CONTRIBUTION À LA CONCERTATION DE LA MAISON DE L'ESTUAIRE

Dans le cadre de la
concertation organisée par le
Port Autonome de Rouen

Figure 1

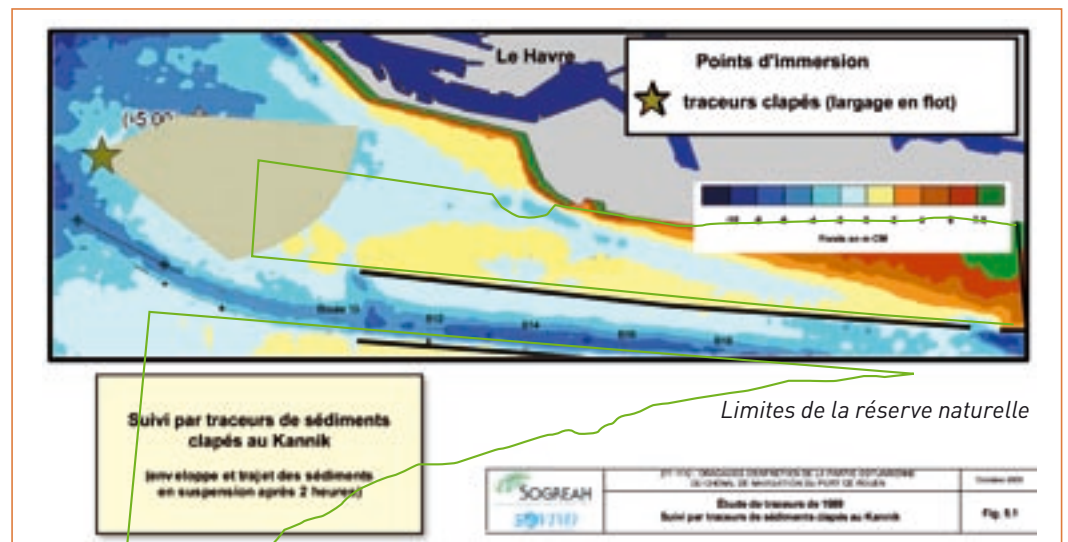
Les études concernant la dispersion des sédiments largués au Kannik montrent qu'une partie entre à nouveau dans l'estuaire (Figure 1 haut de la page 2) et en particulier dans les limites de la Réserve Naturelle Nationale et du site Natura 2000.

Cette étude (SOGREAH/In Vivo) ne tient pas compte des nouveaux aménagements faits à partir de 2004. Depuis, l'allongement de la digue basse nord de 750 m en 2005 amplifie cette tendance. De plus, la construction de Port 2000 a accéléré les courants dans l'embouchure de la fosse nord ce qui déplace encore des sables venant du Kannik vers l'amont. Par contre, depuis Port 2000 et la surélévation de la brèche à l'aval du Pont de Normandie, les courants de jusant ont diminué notablement dans cette fosse. La modélisation des courants effectuée par SOGREAH dans une configuration avec Port 2000 montre une entrée des sédiments du dépôt du Kannik dans la Fosse Nord.

Figure 3 : Pourcentage pondéral des fractions granulométriques des sédiments du banc de la Passe. Un mode à 180 μ apparaît en 2007, il correspond aux sables fins de l'embouchure.

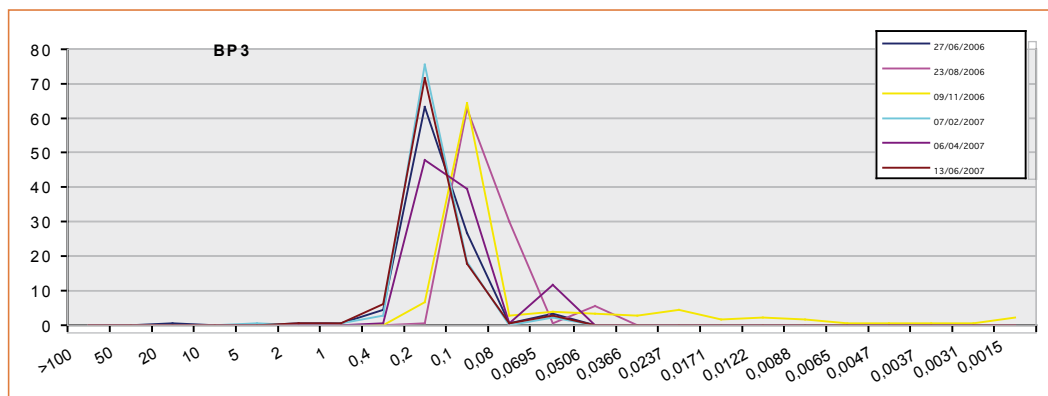
Alors que les fonds situés au sud de Port 2000 semblent stabilisés depuis 1 an (plus d'érosions), les apports de sable continuent dans la partie amont de la Fosse Nord, et proviennent donc de l'embouchure de l'estuaire, et notamment de la zone du Kannik située à l'entrée de cette Fosse Nord. La granulométrie des sédiments trouvés sur le banc de la Passe et au pied du Pont de Normandie correspond en effet à la granulométrie de la fraction sableuse du dépôt du Kannik.

Il semble donc que la fraction sableuse clappée au Kannik et qui restait sur place auparavant, soit maintenant en partie remobilisée et vienne se déposer plus à l'amont.

Figure 4 : Evolution pluri-annuelle des abondances moyennes du ver *Néréis* sur la vasière nord de l'estuaire de la Seine (C. Bessineton).

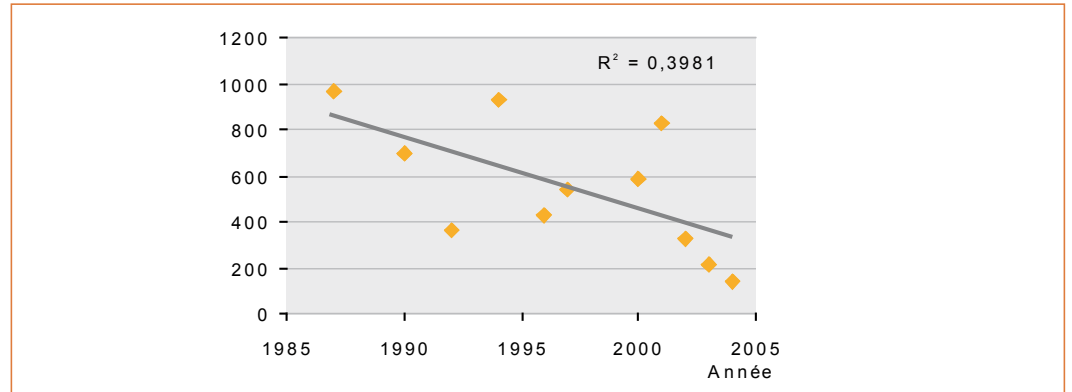
Sans faire de relations de cause à effet entre les rejets de dragage et la faune benthique, les mesures faites depuis 1985 sur la vasière nord montrent une diminution constante des abondances de certaines espèces comme le *Néréis* et le *Corophium* ce qui veut dire que nous ne sommes pas encore dans une phase de récupération, et que des efforts importants sont encore à faire pour restaurer les milieux.
